Plannummer 2205/32 - 003  
Format 84x60  
Massstab 1:100  
Gezeichnet tst  
Datum 27.06.2025  
Revidiert 20.03.2026 tst  
Revision

**PROJEKTÄNDERUNG 2**

**Bauherr**  
Hamilton Bonaduz AG  
Via Crusch 8  
7402 Bonaduz

Nordfassade

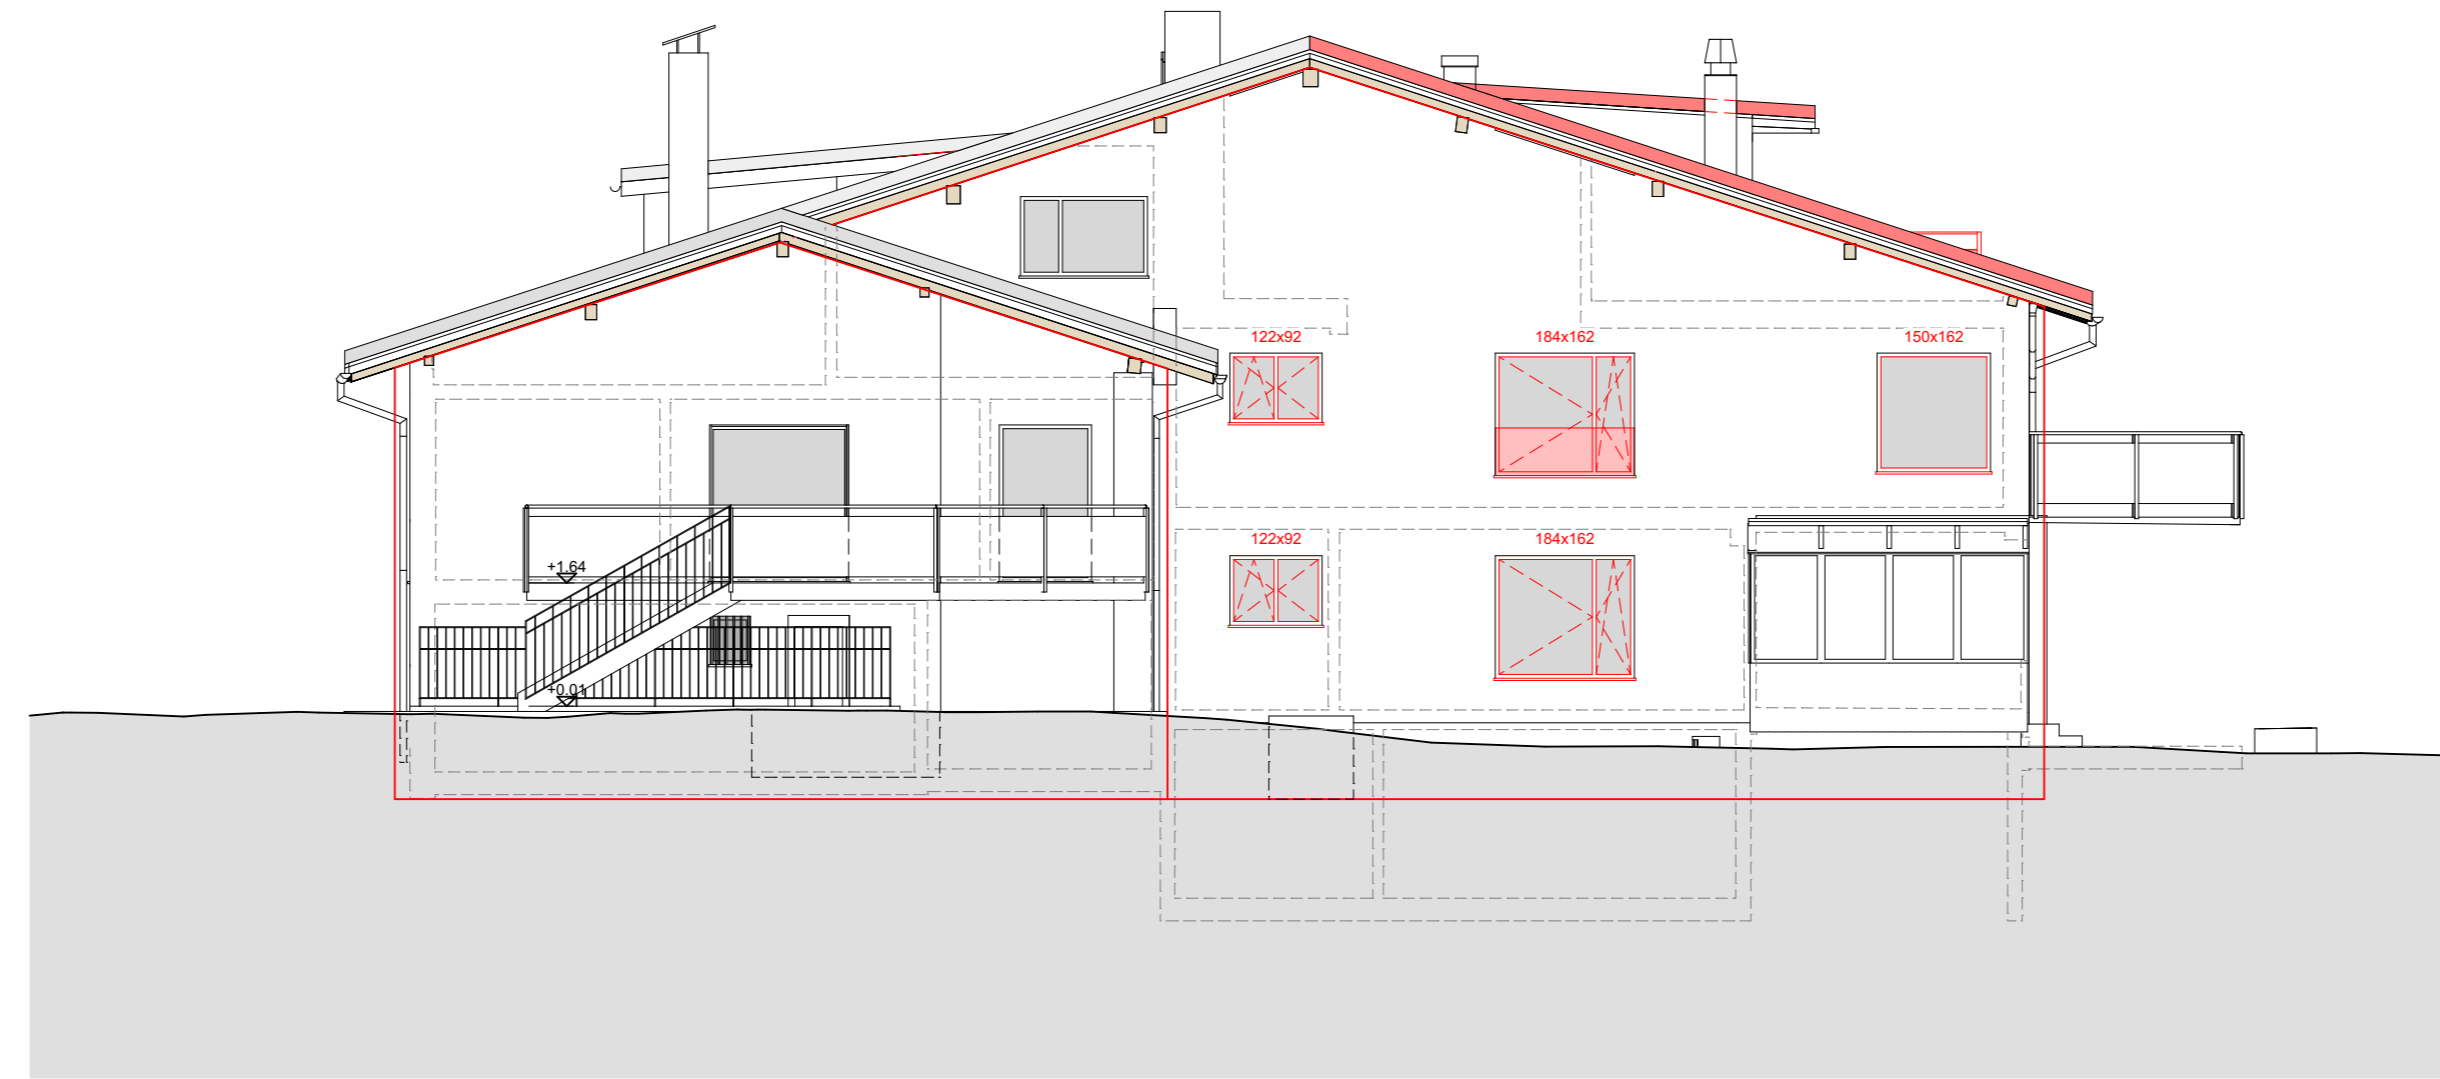
Projektänderung 2:  
- Thermische Sanierung Steildach auf Westseite  
Erhöhung Steildach um 20cm  
- Thermische Sanierung Fassade und Fensterersatz  
Ergänzung Wärmedämmung 20cm

Ostfassade

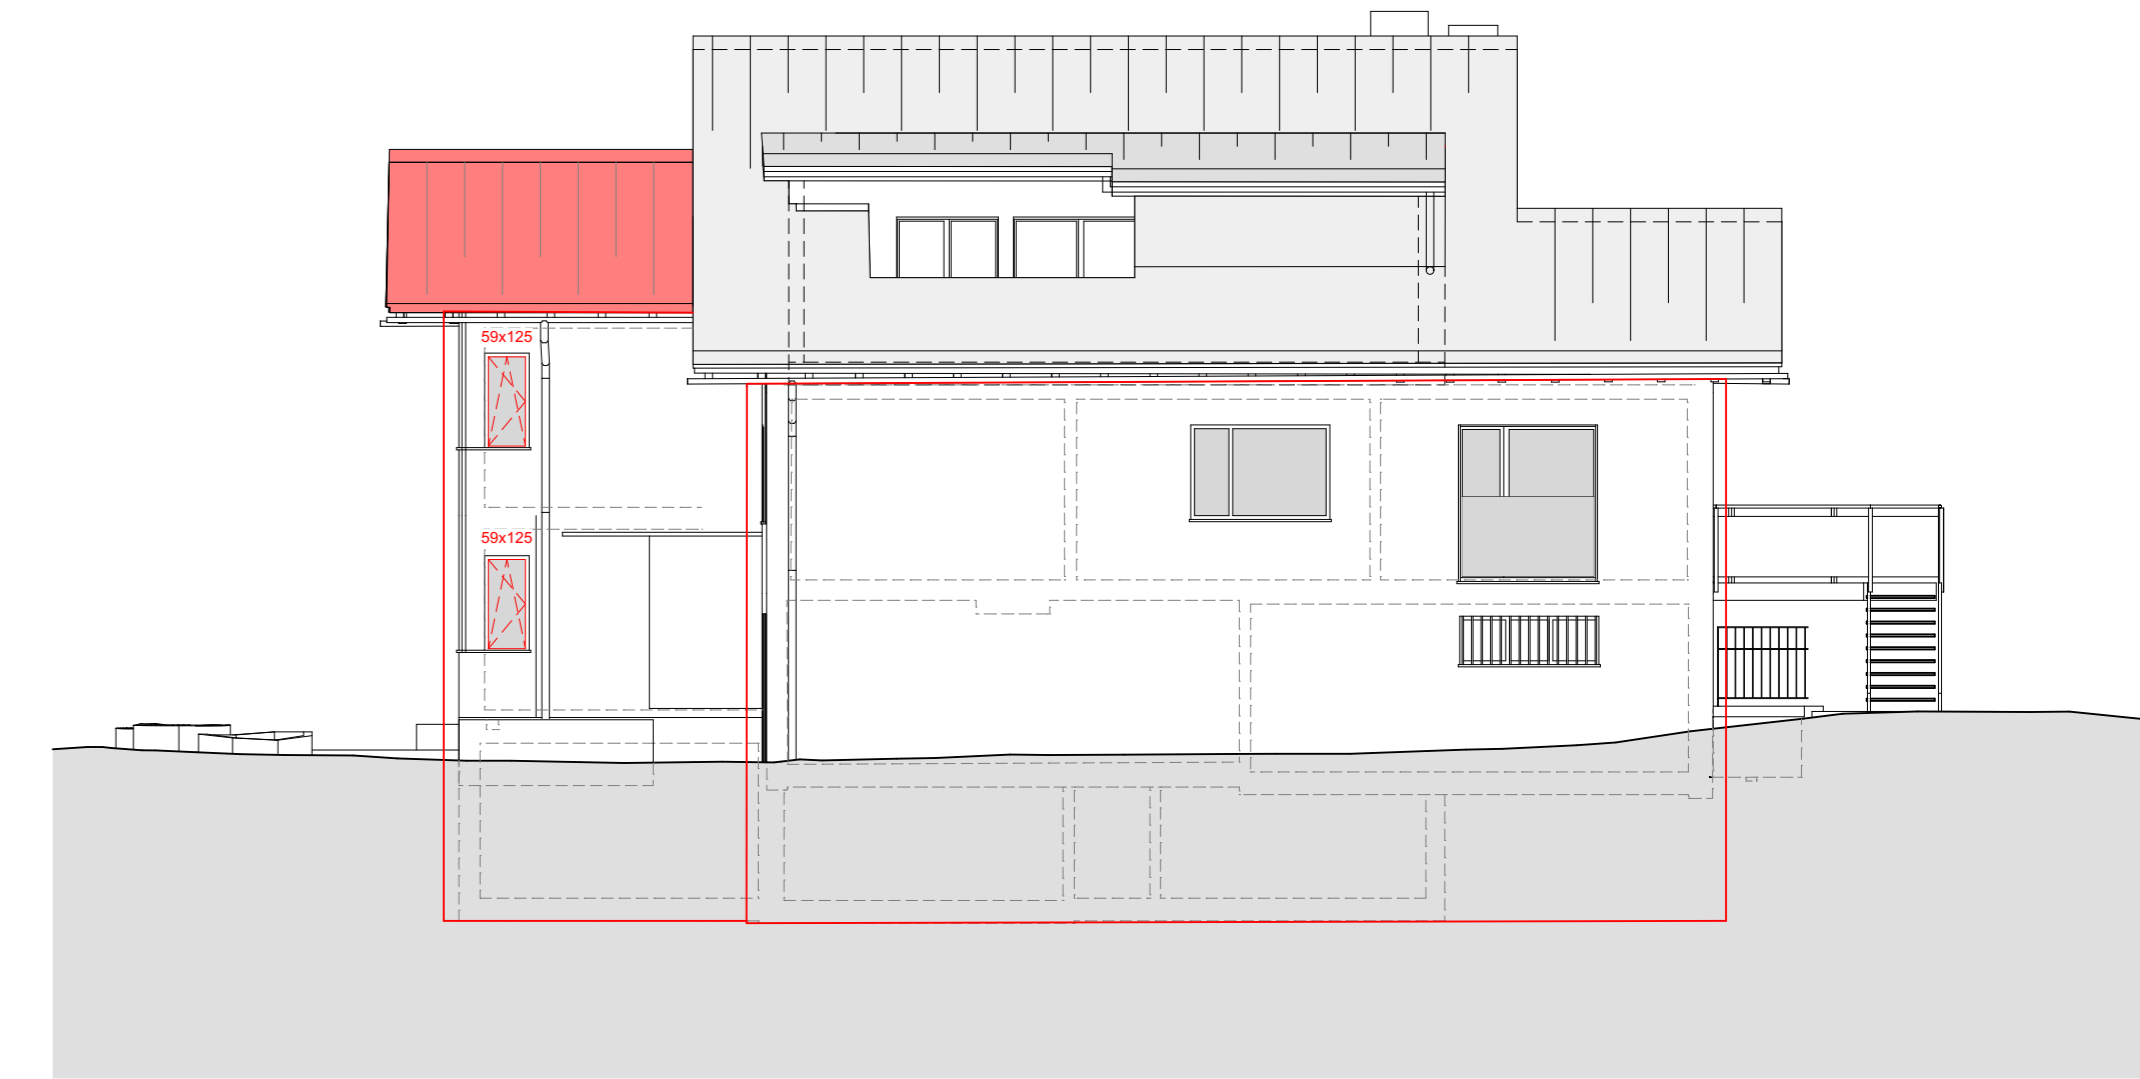
Projektänderung 2:  
- Thermische Sanierung Steildach auf Westseite  
Erhöhung Steildach um 20cm  
- Thermische Sanierung Fassade und Fensterersatz  
Ergänzung Wärmedämmung 20cm

Südfassade

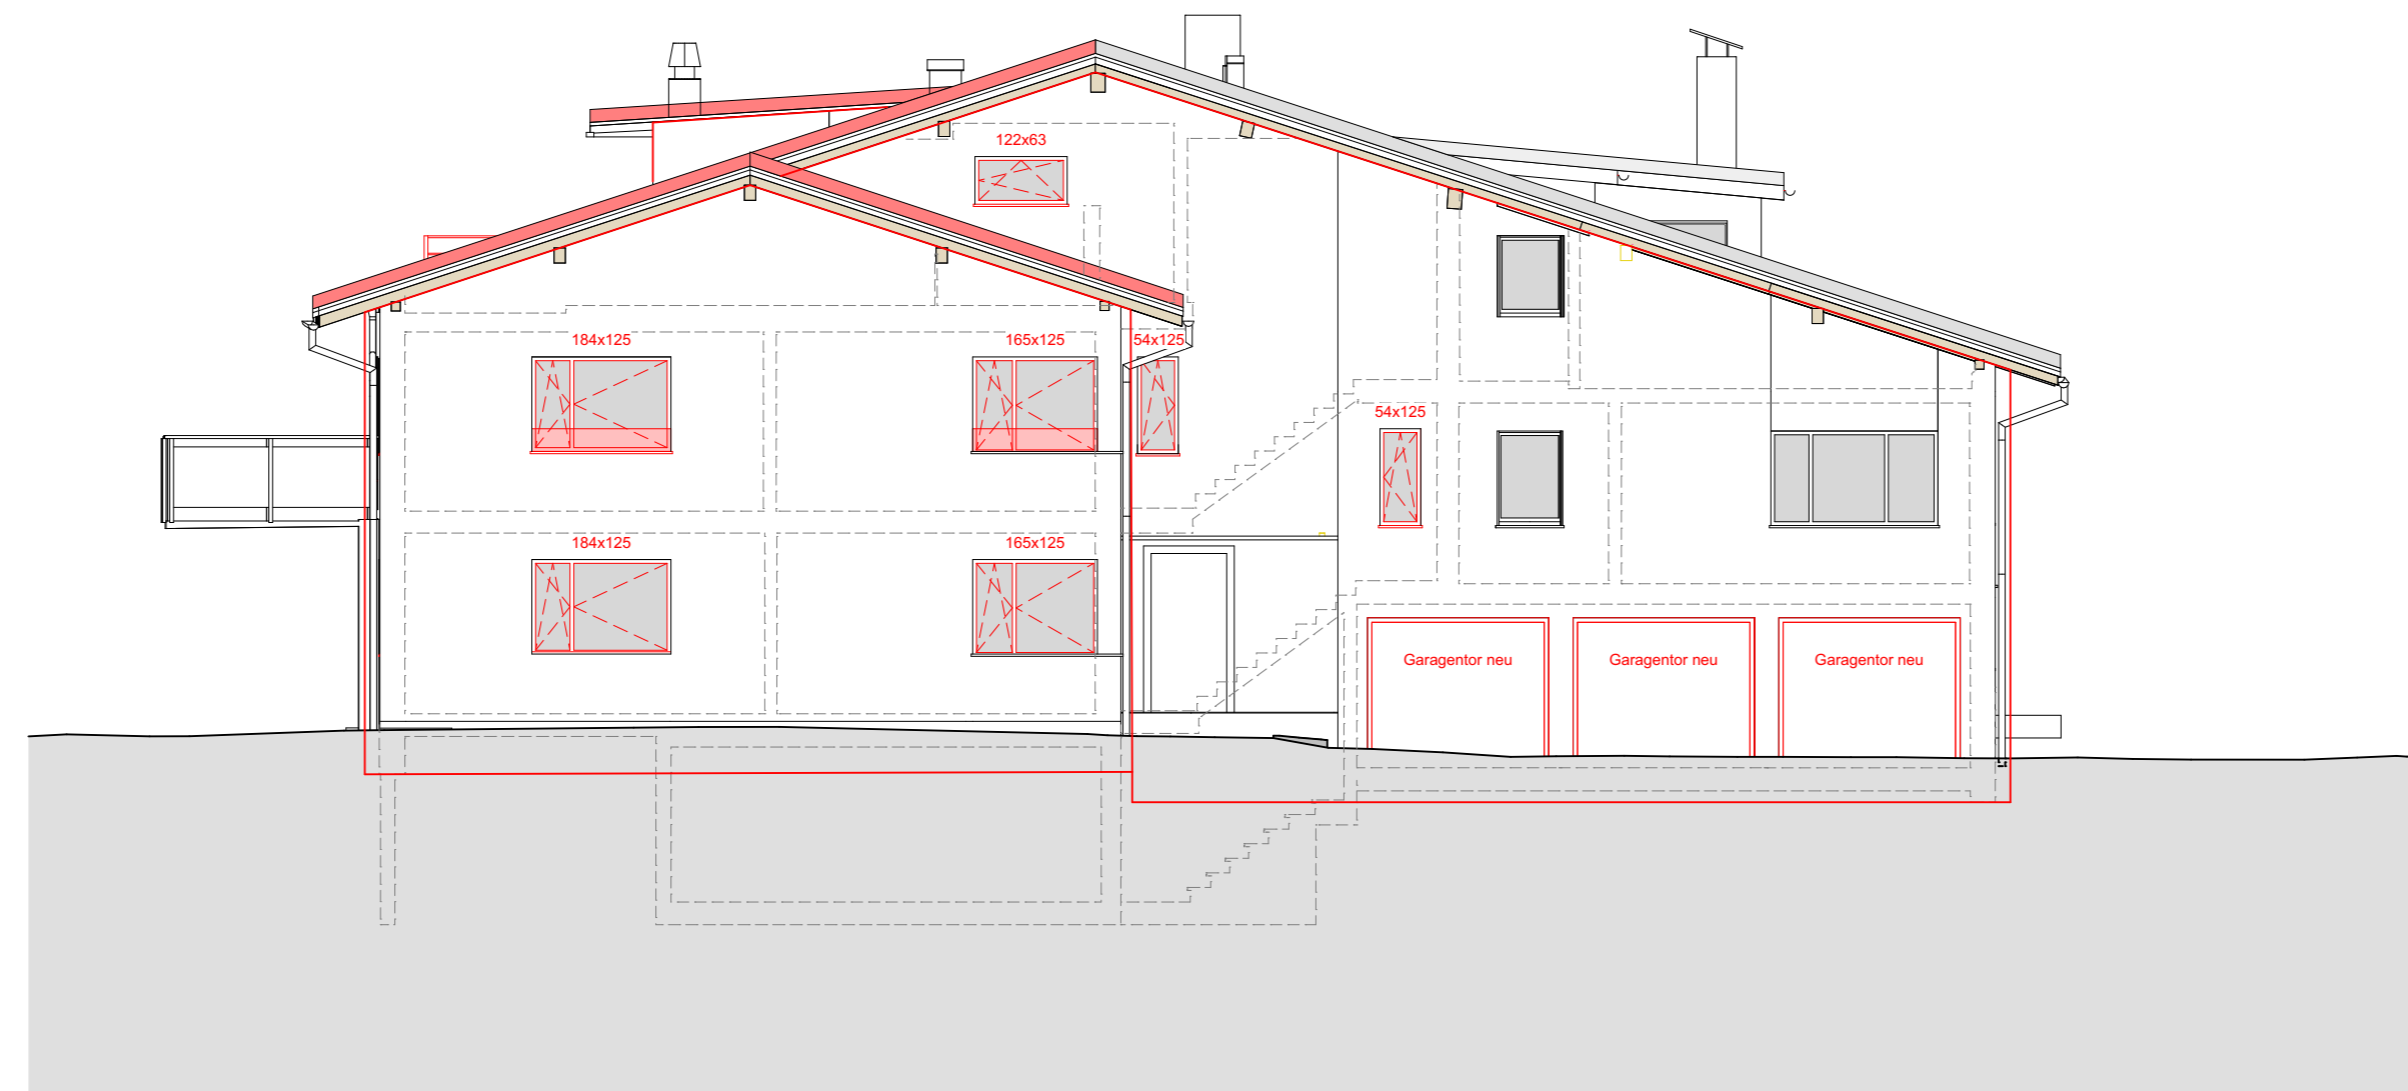
Projektänderung 2:  
- Thermische Sanierung Steildach auf Westseite  
Erhöhung Steildach um 20cm  
- Thermische Sanierung Fassade und Fensterersatz  
Ergänzung Wärmedämmung 20cm

Westfassade

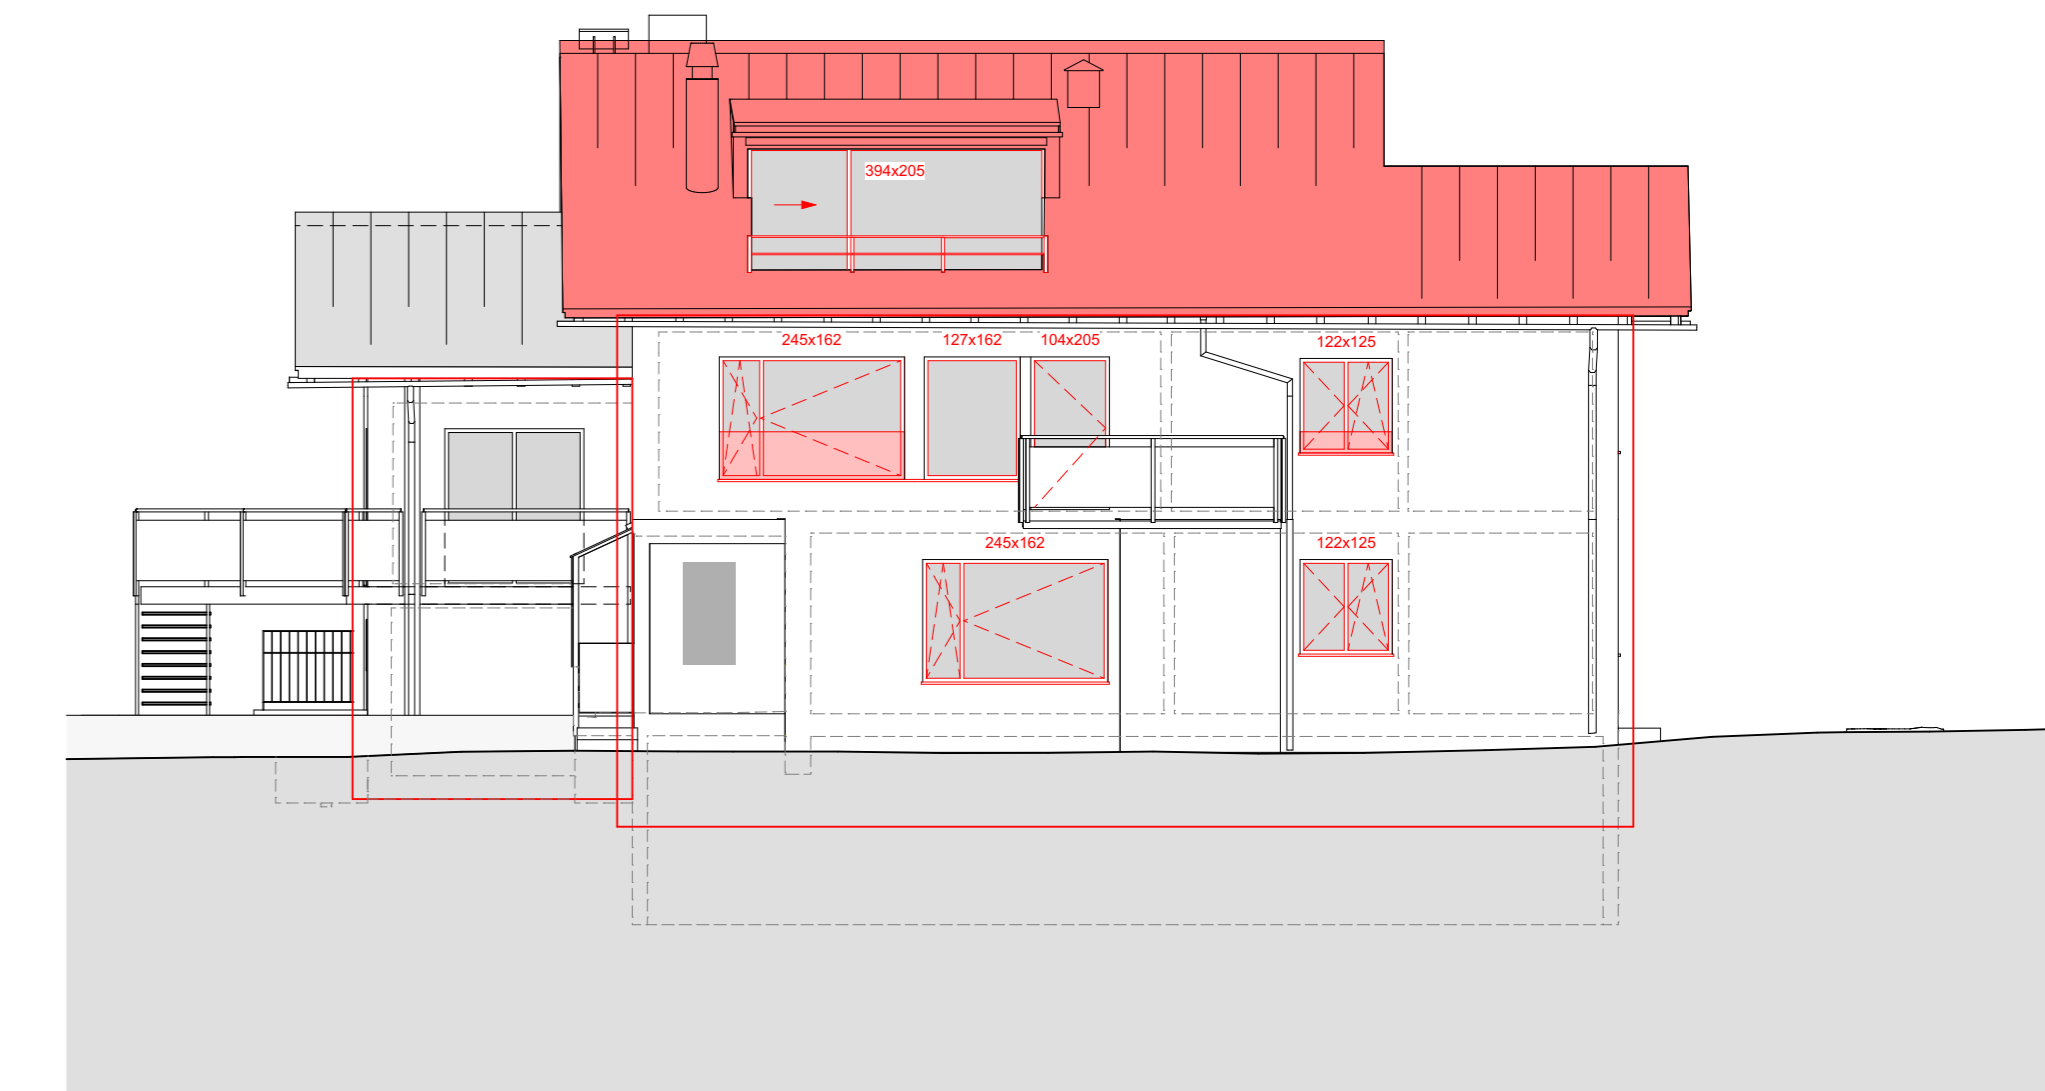
Projektänderung 2:  
- Thermische Sanierung Steildach auf Westseite  
Erhöhung Steildach um 20cm  
- Thermische Sanierung Fassade und Fensterersatz  
Ergänzung Wärmedämmung 20cm
